**Raspuns la adresa nr. 1851045/12.06.2020 - COBEANU ALICE inregistrata de Primaria Municipiului Bucuresti:**

S.C. H VICTORIA STIRBEI GALLERIES S.R.L. are calitatea de proprietar al imobilului situat in Calea Victoriei nr. 107, Sector 1, Municipiul Bucuresti, unde se doreste realizarea COMPLEXULUI MULTIFUNCTIONAL „PALATUL STIRBEI”- compus din cladiri noi cu functiuni de birouri, spatii comerciale si alimentatie publica, spatii expozitionale, de relaxare. Proiectul propune si punerea in valoare a Palatului Stirbei si reconstructia fostelor grajduri, anexe ale palatului. Terenul ce face obiectul P.U.Z.-ului, este amplasat în partea centrala a Municipiului Bucuresti, delimitat de Calea Victoriei la nord-est, Str. Banului la sud-est si Str. General Budisteanu la sud-vest. Pe teren se afla Palatul Stirbei, incadrat in Lista monumentelor istorice actualizata in 2015 la pozitia 2204B-II-m-A-19860 una dintre cele mai semnificative cladiri istorice din Bucuresti, cu o ridicata valoare arhitecturala, istorica si memoriala.

Sursa: [www.pmb.ro](http://www.pmb.ro) - Extras Registrul spatiilor verzi

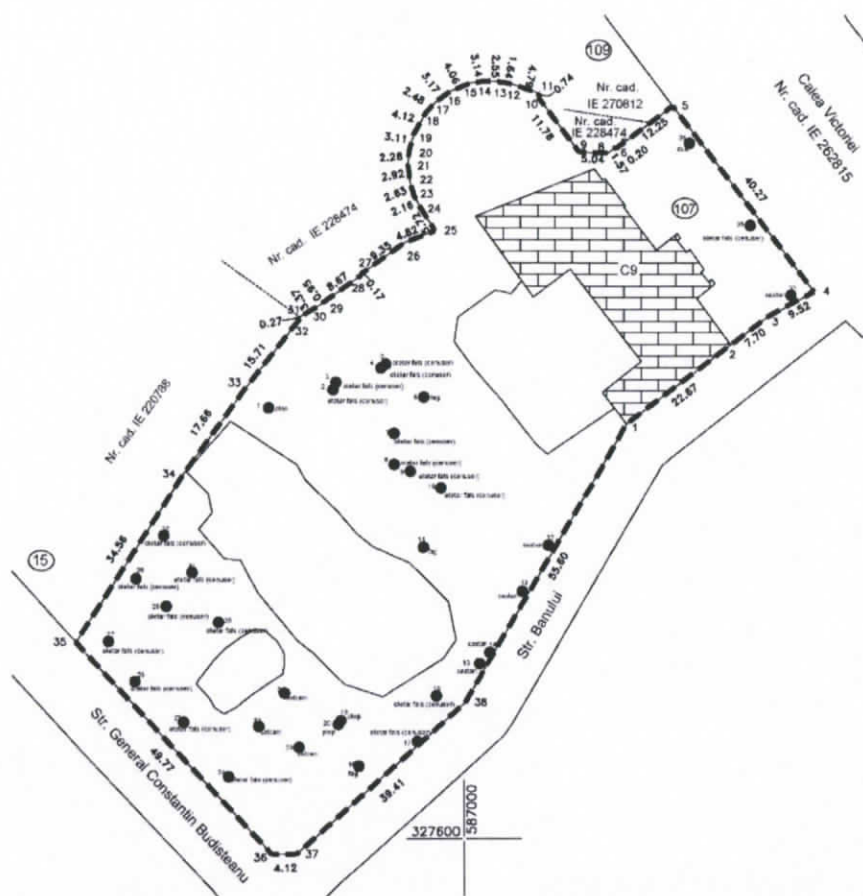
**La afirmatia: „Grădina din spate va fi distrusă. Ca toate reședințele de acest tip, Palatul Știrbei a avut în partea din spate a parcelei o mare grădină, care era parte integrantă a ansamblului. Ea apare în planurile vechiului București – începând cu planul**

**Borroczyn din 1844-1846 – și în fotografiile aeriene din 1927; de asemenea, este menționată în relatările multor călători străini. Proiectul propus desființează practic toată grădina și nu mai lasă nici urmă de spațiu verde. Nu e doar o problemă urbanistică, ci una de mediu. Grădina trebuie să rămână verde și deschisă, nu cu substitute care să mimeze respectarea exigențelor urbanistice. Împreună cu anexele de pe str. Constantin Budișteanu, declassate și demolate în 2007-2008, grădina a fost parte din viața palatului și din substanța sa istorică. Dacă se dorește cu adevărat o restituire, ea trebuie să înceapă cu refacerea grădinii Palatului Știrbei, element originar și esențial al monumentului.**

În prezent, conform planului atasat, pe teren sunt în marea majoritate arbori fără valoare dendrologică, otetar fals - cenuser cu diametru între 6 -20 cm dar și salcâmi și castani, într-un număr redus. Menționăm că arborii și arbuștii menționați mai sus nu sunt cuprinși în *Lista arborilor și arbuștilor ocrotiți de pe raza Municipiului București*.

În plus, la nivelul municipiului București sunt inventariate spațiile verzi publice și arborii ce sunt necesar a fi ocrotiți ca parte a domeniului public al statului și măsuri de protejare sunt la momentul actual reglementate doar pentru spații verzi ale statului. Terenul care este în dezbatere publică este proprietate privată. Pentru amplasamentul studiat, se demonstrează încă o dată calitatea privată a amplasamentului, fiind identificați doar arbori perimetrali amplasamentului, dar fără valoare dendrologică, ce pot fi supuși normelor legale pentru a da posibilitatea cosbtruirii investiției.

La nivel de PUZ a fost obtinut avizul favorabil emis de catre Agentia de Mediu al Municipiului Bucuresti prin care s-a impus o suprafata de spatiu verde minima necesara de amenajat pe teren, fapt pe care proiectul in vigoare il respecta.

Sursa: ridicare topografica ortofoto

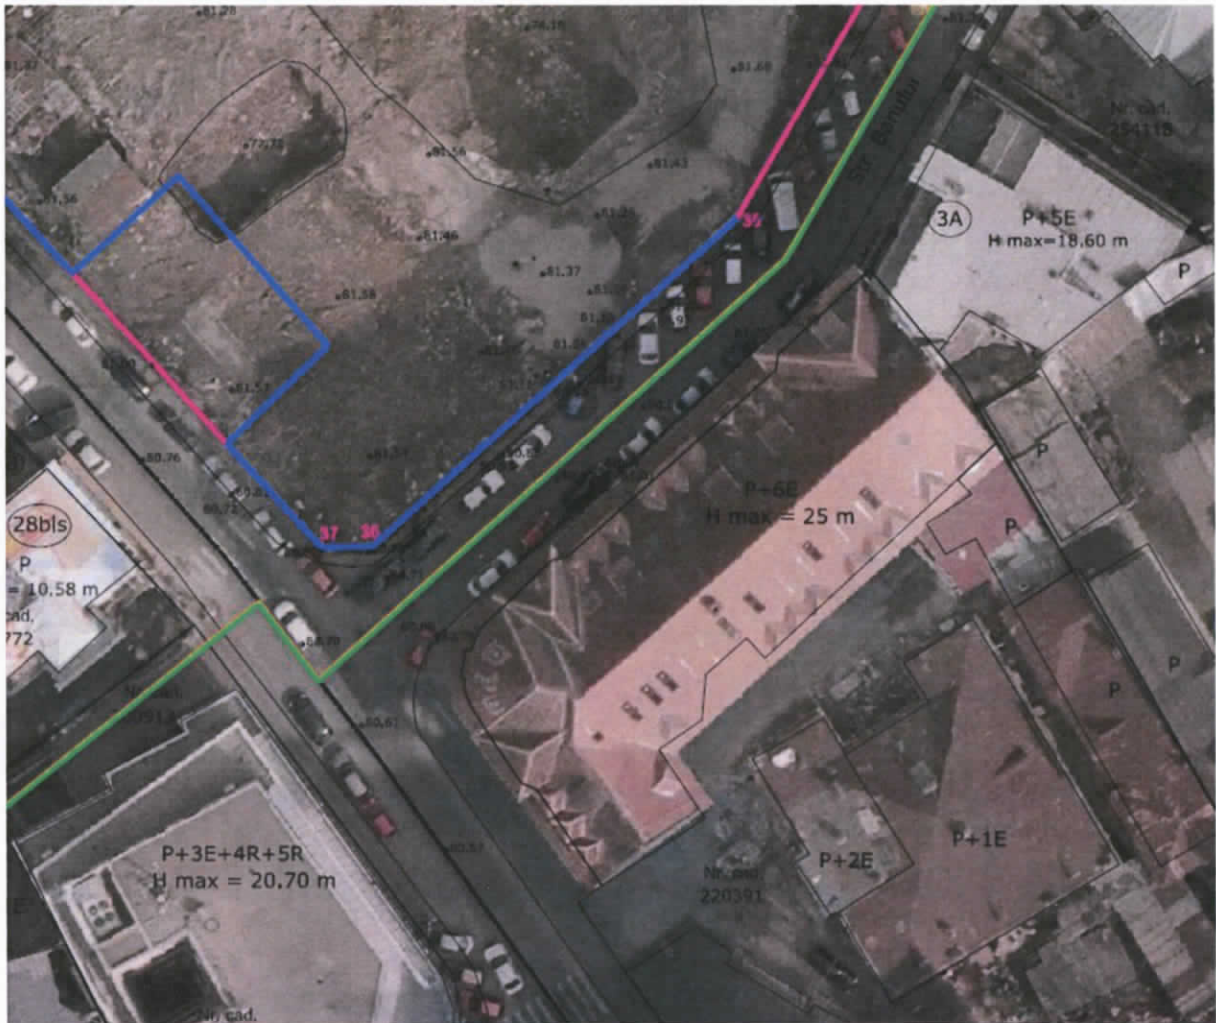
**La afirmatia: "Retragerea consistentă de la aliniament a noii construcții în zona ansamblului de arhitectură "Strada General Constantin Budișteanu". Pentru păstrarea caracteristicilor și confortului de locuire de pe strada General Constantin Budișteanu (zonă dominant rezidențială, cu regim jos de înălțime și prezența importantă a arborilor), orice nouă clădire trebuie retrasă consistent și limitată la un regim de înălțime similar celui al vecinătății imediate. Același regim trebuie avut în vedere și pe latura de nord a terenului, pentru o relație compatibilă cu casa Crissoveloni-Cantacuzino."**

Conform planului de Reglementari urbanistice se propune o retragere de la aliniamentul strazii General Constantin Budișteanu de 8,15 m. In ceea ce priveste regimul de inaltime propus pentru noul

ansamblu multifunctional propus, acesta a fost reglementat prin avize succesive, in special emise de catre Ministerul Culturii si A.A.C.R. Pentru investitia propusa s-a obtinut pentru P.U.Z. Avizul Ministerului Culturii-Directia Patrimoniu Cultural nr. 203/Z/24.10.2013, Avizul Ministerul Culturii si Identitatii Nationale nr. 278/Z/2017 privind delimitarea zonei de protectie a monumentului istoric si Avizul Ministerul Culturii nr. 131/M/17.07.13 privind restitua fostelor grajduri, dar si avizul AACR nr. 1462/97 din 06.02.2020. Prin avizul Ministerului Culturii nr. 203/Z/24.10.2013 din punct de vedere volumetric se permite construirea unui ansamblu multifunctional format dintr-un corp de /cladire (ecran, cu arhitectura neutra) cu inaltime maxima=34.45 m retras fata de palatul Stirbei la o distanta aproximativa de 17m, volum unit de palat printr-un corp de sticla (atrium) la scara palatului. Volumele coboara in trepte, raportandu-se la vecinatatile imediate, cu Hmax spre Str. Banului = 21.50 m si si Hmax variabil = 17.50-21.50 m spre Str. Budisteanu.

Volumetria propusa respecta cerintele si incadrarea in volumetria contextului vecin intrucat spre Calea Victoriei, actualele cladiri din frontul principal au inaltime variabile intre 28,00 m si 36,90m, conform imaginii de mai jos, cu Regim de inaltime cuprins intre P+7Etaje si P+9Etaje+Etaj tehnic. Ecranul avizat de Ministerul Culturii se aliniaza la aceste inaltime, a.i. inaltimea maxima propusa de 34,45m se incadreaza in peisaj.
